## **Additif 94 – Règlement ONU n° 95**

### **Révision 2 – Amendement 4**

### **Prescriptions uniformes relatives à l'homologation de véhicules en ce qui concerne la protection des occupants en cas de collision latérale**

Figure

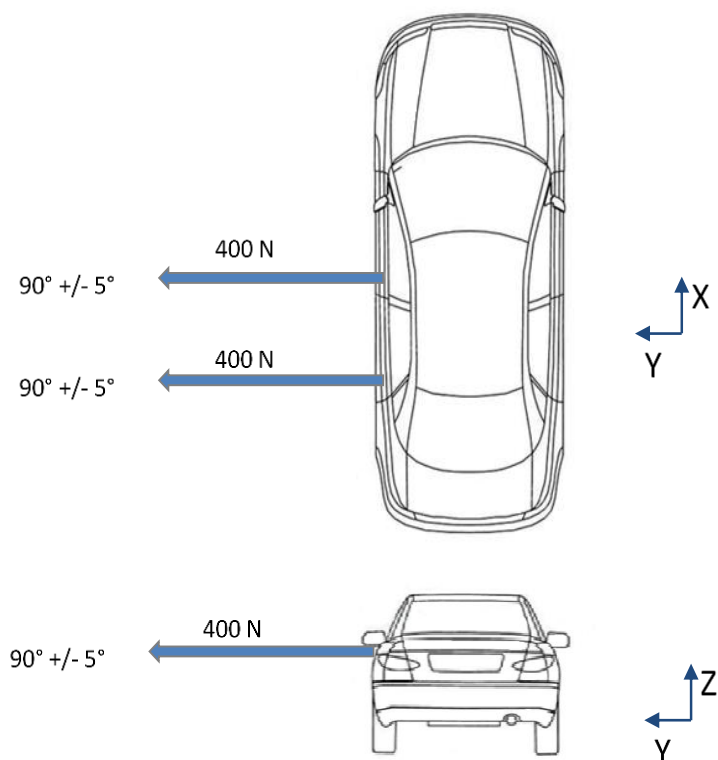
Paragraphe 5.3.1, lire :

« 5.3.1 Aucune porte ne doit s’ouvrir au cours de l’essai.

Après l’essai, une porte est considérée comme non ouverte :

- a) S’il est clairement visible que la serrure de la porte est fermée ; ou
- b) Si la porte ne s’ouvre pas lorsqu’elle est soumise à une force de traction statique d’au moins 400 N appliquée dans la direction y, comme sur la figure ci-dessous, aussi près que possible du rebord de la fenêtre et du bord de la porte opposé aux charnières, à l’exception de la poignée.
